Европейская экономическая комиссия

Рабочая группа по вопросам освещения и световой сигнализации

Пересмотренное предложение по поправкам серии 01 к Правилам № 86 (установка устройств освещения и световой сигнализации для сельскохозяйственных транспортных средств)

Представлено председателями неофициальной рабочей группы по осветительному оборудованию сельскохозяйственной техники*

Образец А

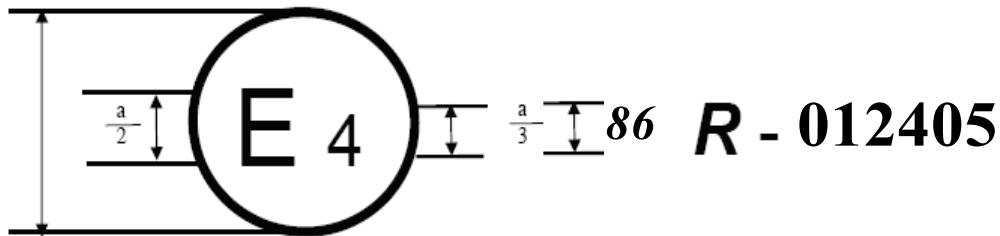
Приложение 2 изменить следующим образом:

Приведенный выше знак официального утверждения, проставленный на сельскохозяйственном или лесном транспортном средстве, указывает, что этот тип транспортного средства официально утвержден в Нидерландах (Е 4) в отношении установки устройств освещения и световой сигнализации на основании Правил № 86. Номер официального утверждения указывает, что официальное утверждение было предоставлено в соответствии с требованиями Правил № 86-~~в их первоначальном варианте с поправками серии 01.~~

Указатели поворота – Геометрическая видимость

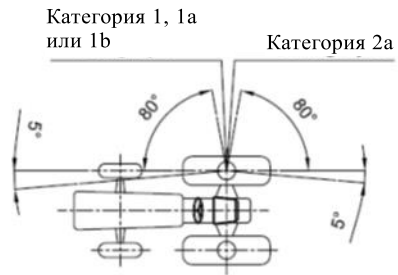
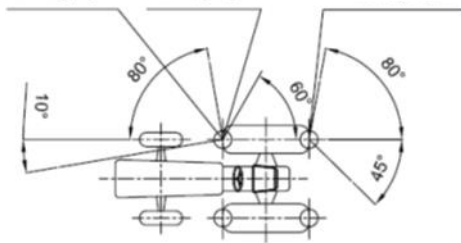
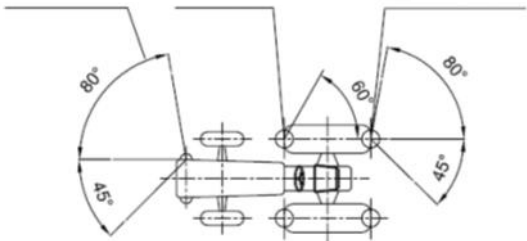
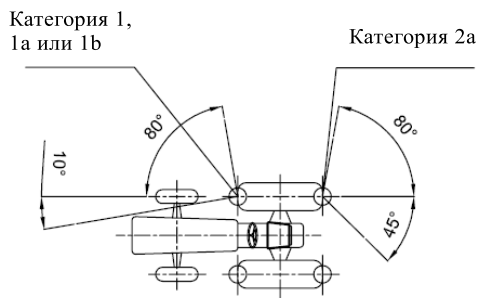
Приложение 5 изменить следующим образом:

Для всех схем монтажа применяются следующие требования:

Значение 10° для внутреннего угла видимости передних указателей может быть уменьшено до 3° на транспортных средствах с габаритной шириной не более 1 400 мм.

В случае задних указателей поворота угол вниз по горизонтали может быть уменьшен до 30° , если из-за формы кузова соблюдение значения 45° невозможно».

Рис. 1
Базовая стандартная зона

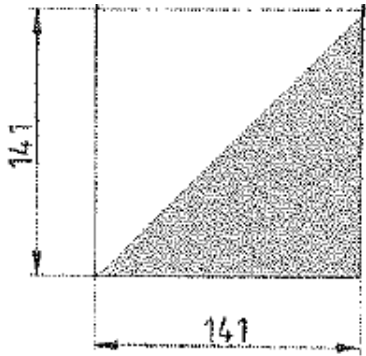
Включить новое приложение 6 следующего содержания:

1. Размеры, схема монтажа, число и минимальная отражающая поверхность
- 1.1 Сигнальные таблички и сигнальные наклейки должны иметь следующие размеры:
